## Intern memo

Aan : Hans van Gogh  
Van : Jeroen Willemsen  
Datum : 13 maart 2013  
Onderwerp : Herberekening hydraulische toetsing hoofdwatgang Cyclamenweg  
Versie : 0.4

#### Kruising E, onleiding (6)

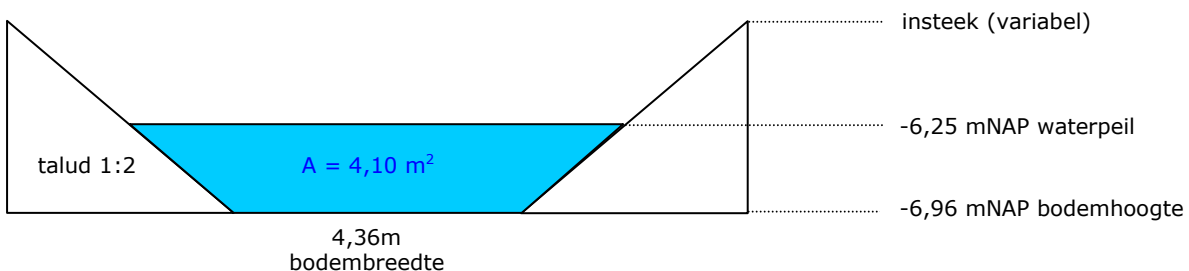
De lengte van het traject is 13m. Het profiel is aangegeven op tekening 11190308-01F, RPS-rapportage d.d. 26-08-2011. Het ontwerp bleek niet te passen binnen de ruimte van het bestemmingsplan. Daarom is een bodembreedte aangenomen van 2,20m. Opgemerkt wordt dat de ontwerptekening van RPS een inconsistentie bevat: in één tekening zijn zowel een bodemhoogte van -6,90 mNAP als -6,96 mNAP genoemd. Voor de berekening is uitgegaan van -6,96 mNAP.
